『福島第一原子力発電所第1～4号機に対する「中期的安全確保  
の考え方」に基づく施設運営計画に係る報告書』の変更  
および  
『福島第一原子力発電所特定原子力施設に係る実施計画』  
の補正について

平成24年12月25日  
東京電力株式会社

# 1. 乾式キャスク仮保管設備への エリア放射線モニタの設置について

## 2-(1) 乾式キャスク仮保管設備の基礎 及びコンクリートモジュールの再評価

キャスク仮保管設備 鳥瞰図

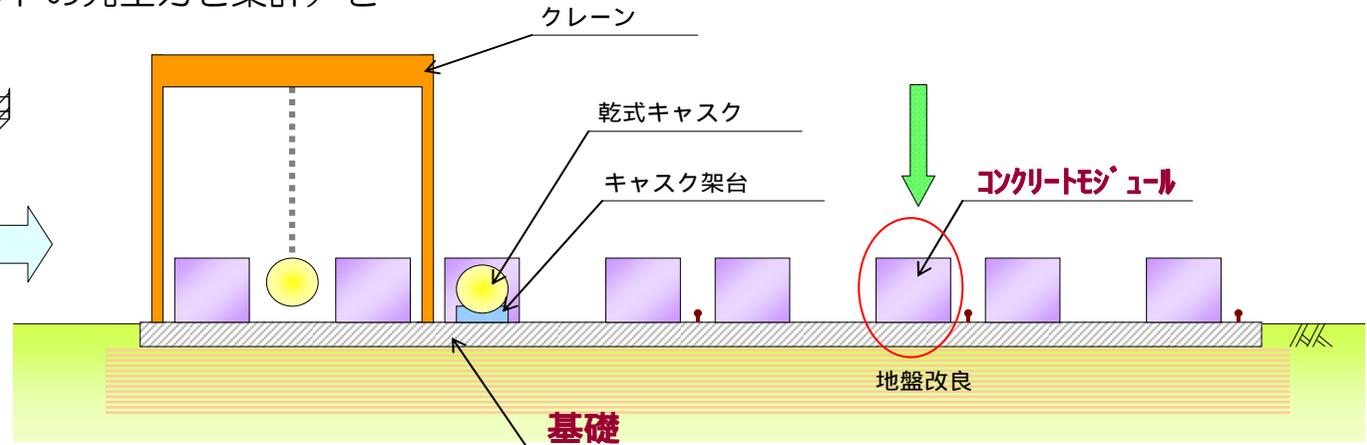
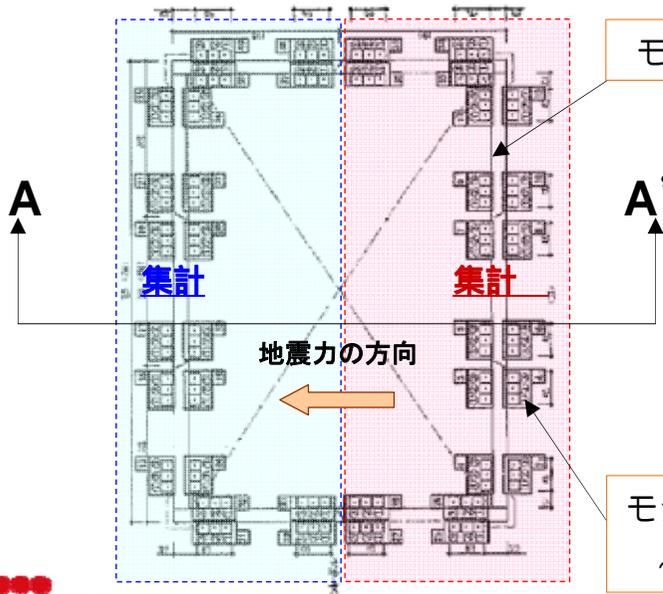
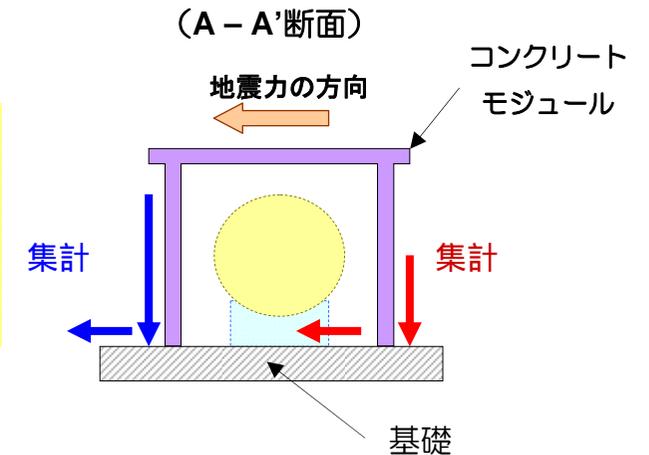
基礎の解析におけるコンクリートモジュール荷重値の集計（各基礎固定ボルトの発生力を集計）を誤った

コンクリートモジュール3次元解析により各基礎固定ボルトに発生する力を算出。基礎を2次元モデルで解析するにあたり、この力を2つに集計し、基礎の解析の入力値としている。

# 2-(3) 基礎及びコンクリートモジュールの再評価の概要について

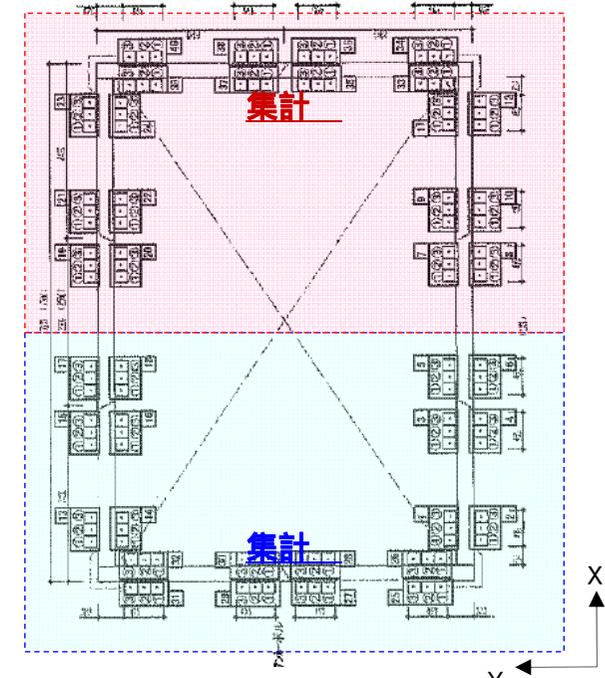
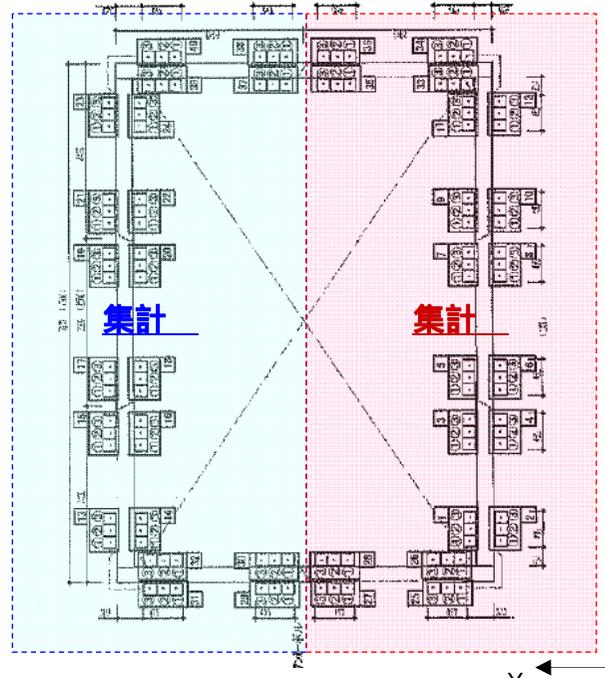
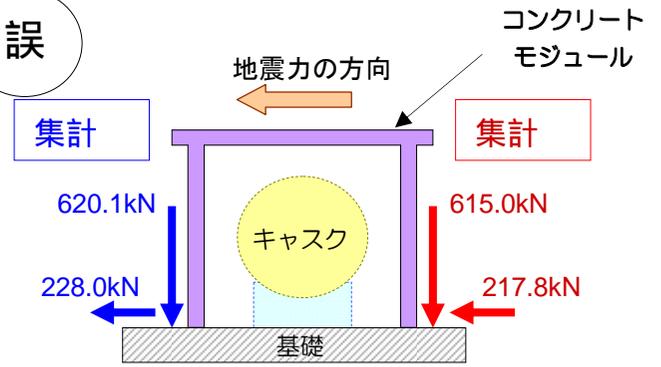
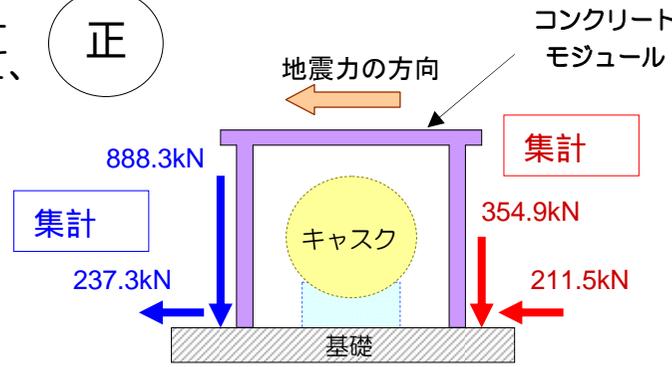
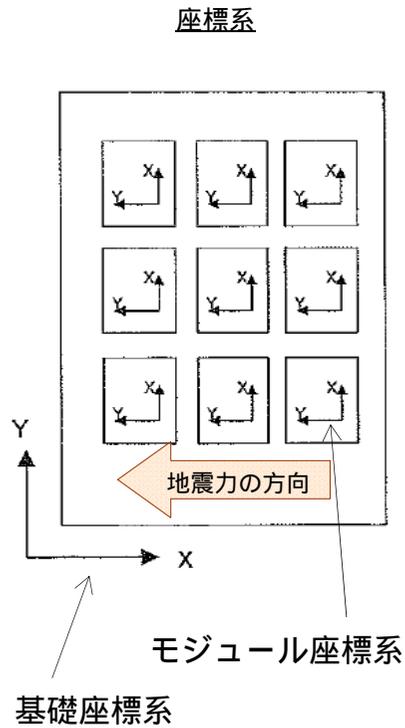
コンクリートモジュールの荷重集計において、集計範囲を誤った

正

誤

(例) S s 地震時 NS方向

## 瓦礫等一時保管エリアQの新設

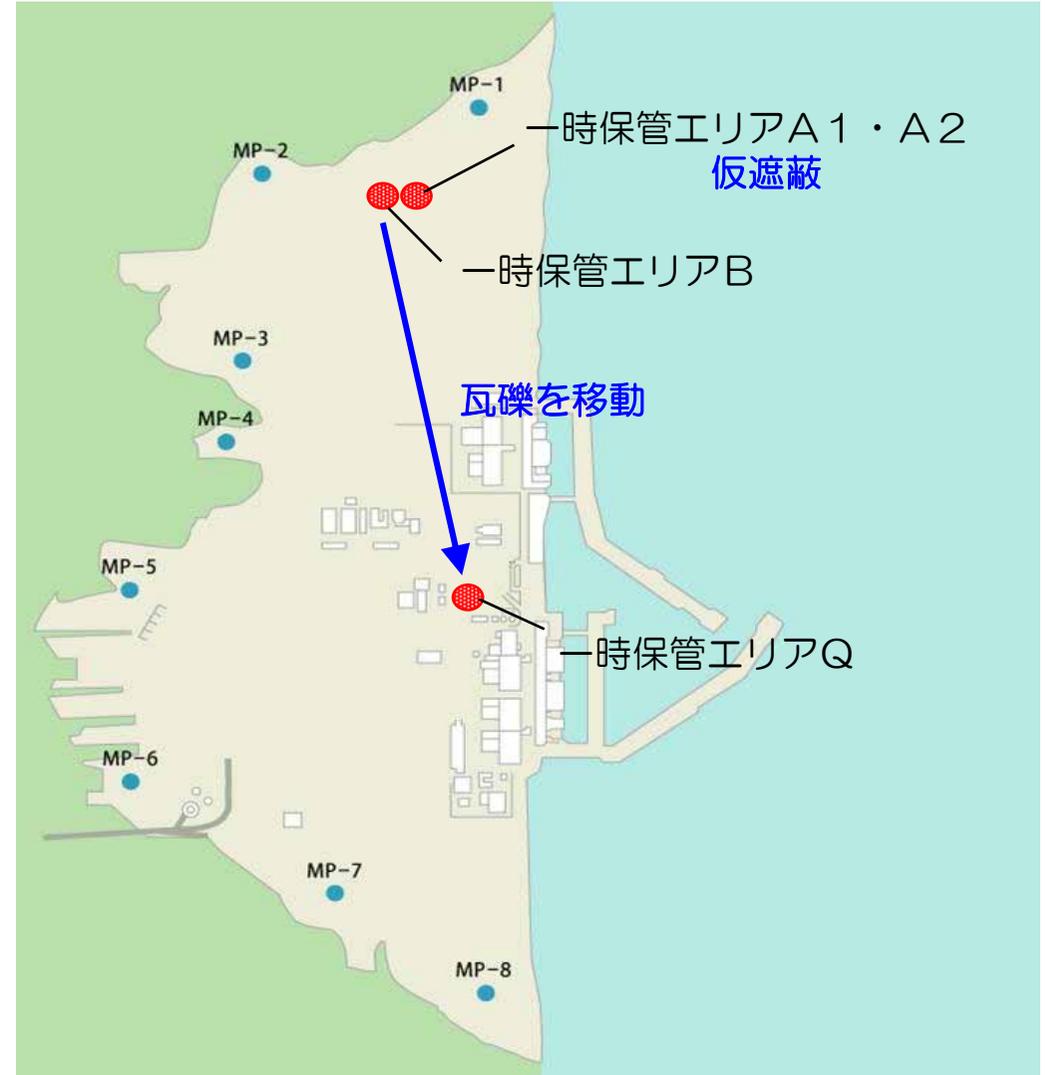
- ・ 一時保管エリアQを新設
- ・ 比較的線量の高い瓦礫等を収納した容器をエリアBからエリアQに移動
- ・ 一時保管エリアBは、低線量瓦礫等の保管エリアとして継続使用  
 ⇒ 敷地境界線量 約3mSv/年低減
